Modulo per la presentazione delle osservazioni

Costruzione ed esercizio di un impianto di smaltimento controllato per rifiuti speciali non pericolosi, della volumetria netta di m³ 323.164, ubicato in località "Su Giri de sa Murta" del comune di San Giovanni Suergiu (SU) _____

TESTO OSSERVAZIONI

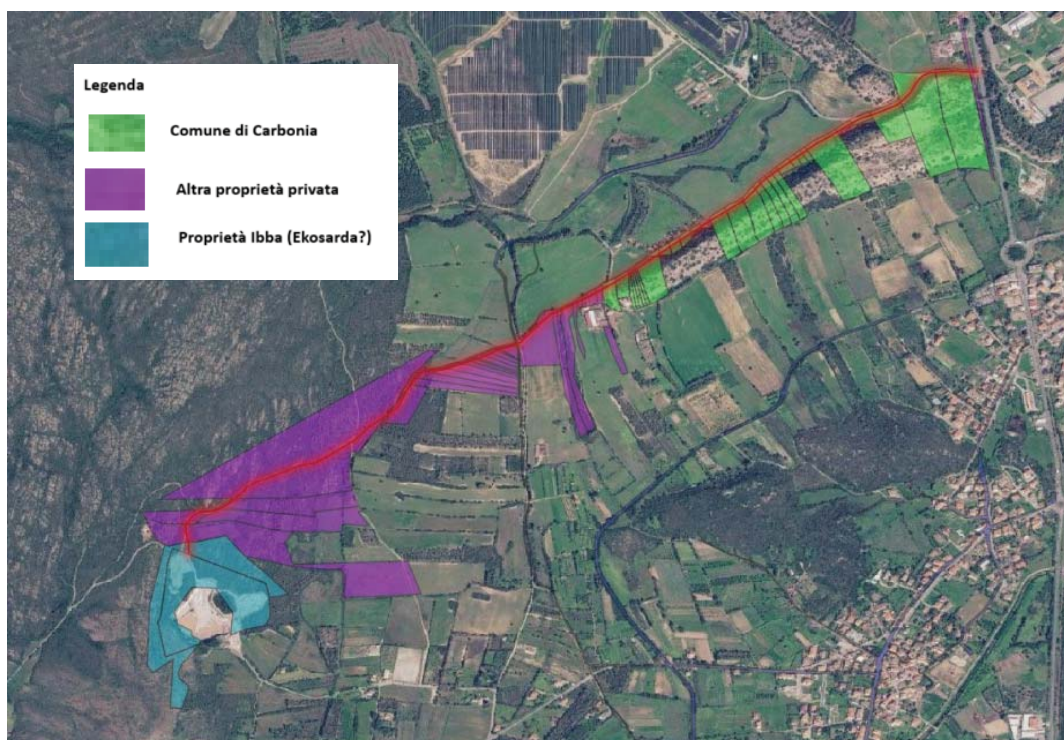
- I. **Presenza di ostacoli:** Come già segnalato nelle precedenti osservazioni inviate, le mappe catastali e i rilievi territoriali evidenziano in modo inequivocabile che l'accesso tra la SS 126 e l'area di intervento comprende tratti di natura privata o vicinale provvisti di sbarre e segnali di divieto. La società proponente non ha fornito alcuna prova della disponibilità giuridica permanente e incondizionata di tale viabilità per il transito di mezzi pesanti e per scopi industriali.

In particolare, ad appena 350 metri dall'immissione sulla SS 126 (dopo un primo tratto su strada asfaltata comunale), il percorso confluisce in una strada sterrata poderale sbarrata da un cancello/sbarra e corredata da un cartello di divieto di accesso, di cui non è nota l'origine né l'eventuale legittimazione. L'intero tracciato, della lunghezza complessiva di circa 2.600 metri fino all'ingresso della cava, attraversa una pluralità di proprietà frammentate e disomogenee, sia pubbliche che private.

- II. **Natura privata del tracciato:** Come si evince chiaramente dalla documentazione cartografica allegata, la composizione della titolarità delle particelle catastali intersecate dal tracciato è la seguente:
 - Per circa il 50% del percorso, le particelle insistono su proprietà del Comune di Carbonia (evidenziate in verde);
 - Per il successivo 50% circa, il tracciato attraversa l'interno del Comune di San Giovanni Suergiu, gravando su numerose e differenti proprietà private (evidenziate in viola);
 - Soltanto nell'ultimo tratto terminale (per circa 35 metri) la viabilità lambisce l'area di cava, la cui titolarità diretta, peraltro, non risulta neppure in capo alla società proponente Ekosarda Srl (proprietà terze/lbba, evidenziate in azzurro).
